**Požadavek zhotovitele na změnu č. 12**  
Projekt: **Karlovy Vary, Mlýnská kolonáda – dílčí úprava**  
Č. projektu: CZ.06.3.33/0.0/0.0/16\_037/0012812

Název části stavby dotčené změnou (včetně čísla SO): **Karlovy Vary, Mlýnská kolonáda – dílčí úprava**

**ZL 12a - 01.1 D.1.1. - Oprava a doplnění zdiva sklepním prostorem S20, S21 (vícepráce)**

PŮDORYS  
SKLEPŮ A KANÁLŮ D.1.1.  
01

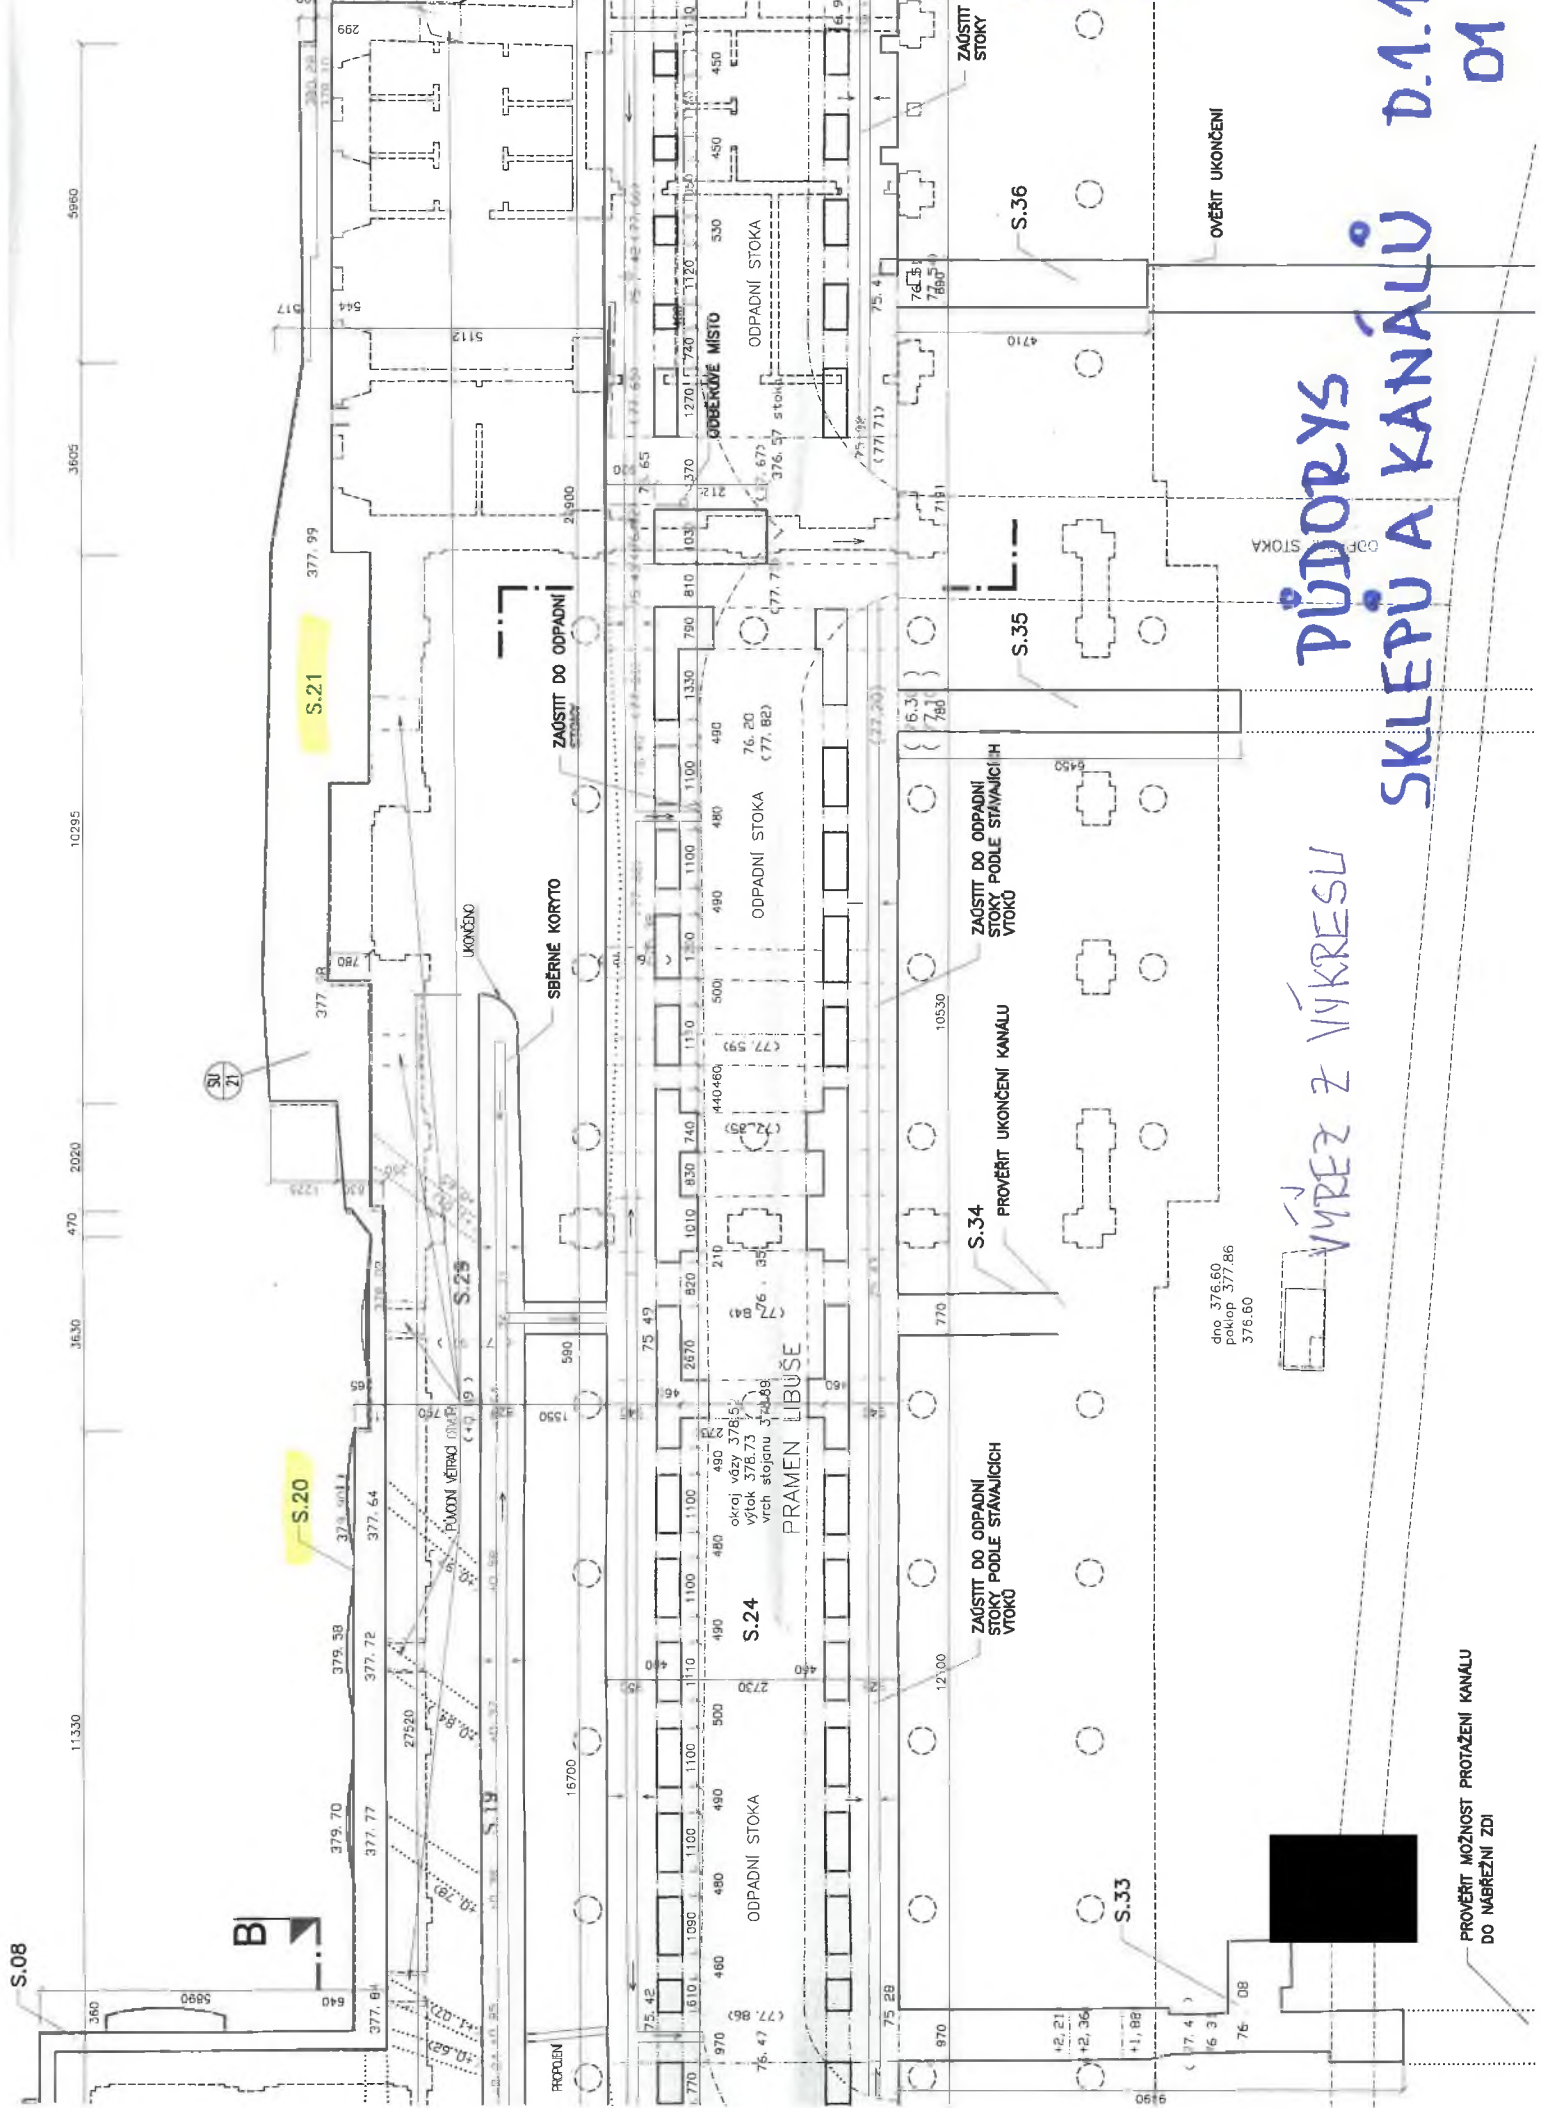
Projektová dokumentace navrhuje v prostoru S20 a S21 (prostor mezi veřejným WC a skalním masivem) za kolonádou lokální opravy zdiva a omítek.

Nově bude provedeno odstranění dožilých cihel, doplnění chybějícího vypadaného zdiva, hloubkové vyčištění spár, nové vyspárování cihelného zdiva, provedení nových omítek v celém rozsahu.

Po zpřístupnění prostoru S20 a S21 – prostor je přístupný pouze shora litinovými provětrávacími mřížemi – bylo zjištěno, že prostor je díky trvalému zavlhčování povrchovou vodou skrze větrací mříže v podstatně horším stavebním stavu, než předpokládala projektová dokumentace. Stávající zdivo je zčásti degradované, vyžadující výměnu, zčásti již odpadlé, vrchní omítky zcela chybí, spáry cihelného zdiva jsou vypadané a zdivo tak nesoudržné.
